গণপ্রজাতন্ত্রী বাংলাদেশ সরকার
শ্রম ও কর্মসংস্থান মন্ত্রণালয়
কলকারখানা ও প্রতিষ্ঠান পরিদর্শন অধিদপ্তর

ক্যাপ পর্যবেক্ষণের তথ্য

কারখানার নাম	এভান্ট গার্মেন্টস লিঃ
ঠিকানা	Shirirchala, Maona Vobanipur, Gazipur Sadar, Gazipur
কারখানার কোড	GZP048
কালার কোড	
মূল্যায়নের ধরণ: কাঠামোগত মূল্যায়ন	পর্যবেক্ষণের তারিখ: ২৬-০২-২০২৩
১. পর্যবেক্ষণ

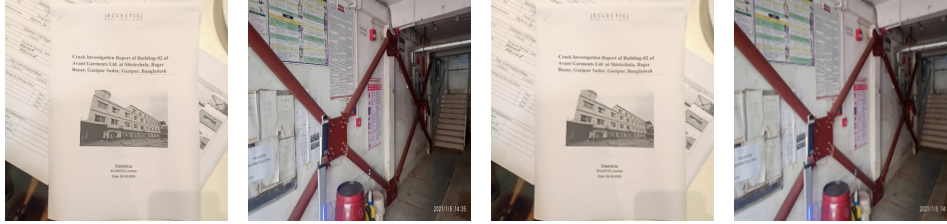
পরিদর্শন পর্ববেষ্টিত	There is a additional structure at roof and a non-engineered shed in ground floor.
ক্যাপ আইটেম ক্যাটাগরি

কার্যক্রম	Building engineer to prepare full set of as built drawing and prepare/update calculations showing the structural adequacy of additional structure taking into account the factory design imposed loading and the as built structure.
সুপারিশের তথ্যসূত্র	
কারখানার কার্যক্রম	[Whom is going to carry out the recommendation?] [How will the recommendation be carried out?]
অগ্রাধিকার	৬ সপ্তাহ
চূড়ান্ত সমসীমা	০১-০১-১৯৭০
সংশোধিত সমসীমা	০১-০১-১৯৭০
অগ্রগতির অবস্থা	চলমান
মন্তব্য	30/1/2020: All updated drawings and documents has been submitted to DIFE for approval. Retrofitting has been done according to a drawing without approval of DIFE. 16/7/2020: Same as before. 07.10.2020: Drawings and documents were submitted after correction and awaits approval from DIFE. 18.08.2021: They didn't submit the corrected documents which were told to, to DIFE. 07.08.2022: Drawing & Design not approved from DIFE yet. Retrofitting has been done according to a drawing without approval. 26.02.2023:DEA report received approval from DIFE. But the factory authorities have not started the retrofit work yet.

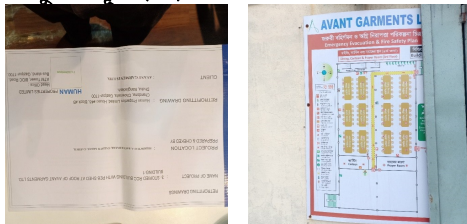
কার্যক্রম	Produce and actively manage a loading plan for all floor plates within the factory giving consideration to floor capacity and column capacity.
সুপারিশের তথ্যসূত্র	
কারখানার কার্যক্রম	
অগ্রাধিকার	
চূড়ান্ত সমসীমা	-
সংশোধিত সমসীমা	-
অগ্রগতির অবস্থা	চলমান
মন্তব্য	30/1/2020: Load plan has been submitted for approval but not posted on floors. 16/7/2020: Same as before. 07.10.2020: Load plan was posted on the floor but not approved from DIFE. They submitted the drawings and documents for load plan and awaits approval. 18.08.2021: Load plan was posted on all the floors but they are not approved from DIFE. They will submit the corrected Documents within short time. 07.08.2022: Load plan has been submitted for approval but not posted on floors. No Approved Floor load plan posted on floor. 26.02.2023:DEA report received approval from DIFE. But the factory authorities have not started the retrofit work yet.

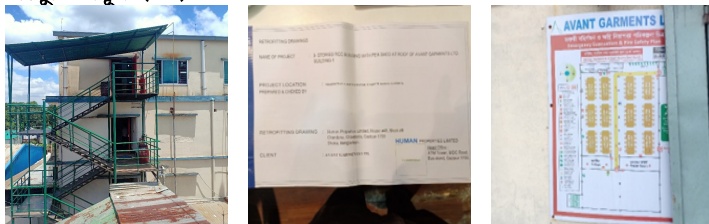
পরিদর্শন পর্ষবেক্ষণ	An undocumented non-engineered emergency steel stair found at south west corner of the building was which was not found in the drawing. Perceivable vibration felt during climbing stair.
কাপ আইটেম কাটাগরি

কার্যক্রম	Factory Engineer to assess the structural integrity of the existing emergency staircase to take the anticipated loadings due to emergency.
সুপারিশের তথ্যসূত্র	
কারখানার কার্যক্রম	
অগ্রাধিকার	৬ সপ্তাহ
চূড়ান্ত সমন্বয়সীমা	-
সংশোধিত সমন্বয়সীমা	০১-০১-১৯৭০
অগ্রগতির অবস্থা	চলমান
মন্তব্য	30/1/2020: All drawings and documents has been submitted to DIFE for approval. Retrofitting has been done according to a drawing without approval of DIFE. 16/7/2020: Same as before. 07.10.2020: Drawings and documents were submitted after correction and awaits approval from DIFE. They have done retrofitting on the stairs without the approval from DIFE. 18.08.2021: They didn't submit the corrected documents which were told to, to DIFE but they will submit them as soon as possible. 07.08.2022: Drawing & Design not approved from DIFE yet. Retrofitting has been done according to a drawing without approval. 26.02.2023:DEA report received approval from DIFE. But the factory authorities have not started the retrofit work yet.

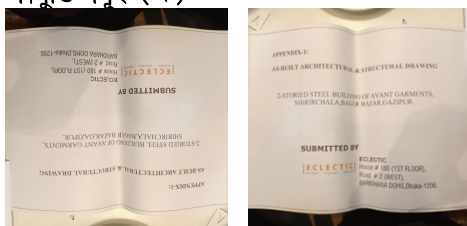
কার্যক্রম	Carry out any alterations if required.
সুপারিশের তথ্যসূত্র	
কারখানার কার্যক্রম	
অগ্রাধিকার	
চূড়ান্ত সমন্বয়সীমা	-
সংশোধিত সমন্বয়সীমা	০৫-০১-২০২৩
অগ্রগতির অবস্থা	চলমান
মন্তব্য	30/1/2020: All updated drawings and documents has been submitted to DIFE for approval. Retrofitting has been done according to a drawing without approval of DIFE. 16/7/2020: Same as before. 07.10.2020: Drawings and documents were submitted after correction and awaits approval from DIFE. They have done retrofitting on the stairs without the approval from DIFE. 18.08.2021: They didn't submit the corrected documents which were told to, to DIFE but they will submit them as soon as possible. 07.08.2022: Drawing & Design not approved from DIFE yet. Retrofitting has been done according to a drawing without approval. 26.02.2023:DEA report received approval from DIFE. But the factory authorities have not started the retrofit work yet.
